# TECHNICAL BULLETIN 015

## MOTEURS FIAT 1.9 JTD/INFORMATIONS RELATIVES A LA COURROIE

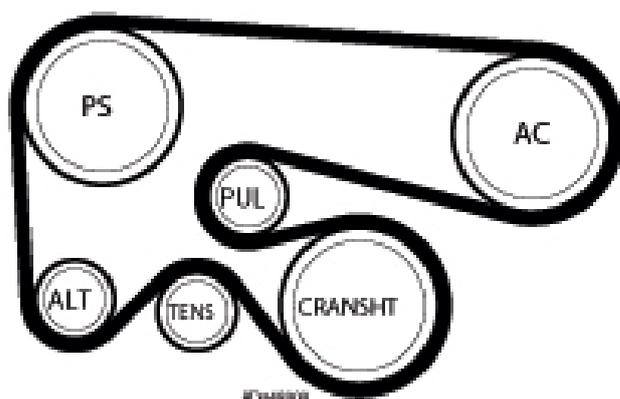
Sur différents modèles du groupe Fiat équipés de moteurs 1.9 JTD et d'un compresseur de climatisation dans l'entraînement, quelques ajustements ont été apportés à l'entraînement des accessoires.

La longueur de la courroie, le tendeur et les poulies ont subi de petits changements afin d'améliorer en permanence la performance de la transmission.

En conséquence, le groupe Fiat n'offre plus qu'une seule taille de courroie pour cet entraînement :

les références d'origine sont 55189679 et 71734476.

La référence Gates Micro-V® de remplacement est **6PK1835XQ**.

Ce qui signifie que la courroie 6PK1840 qui était préconisée pour certaines de ces applications ne doit plus être installée sur les 1.9 JTD + climatisation. Pour des informations détaillées concernant ces applications, merci de consulter notre catalogue en ligne.
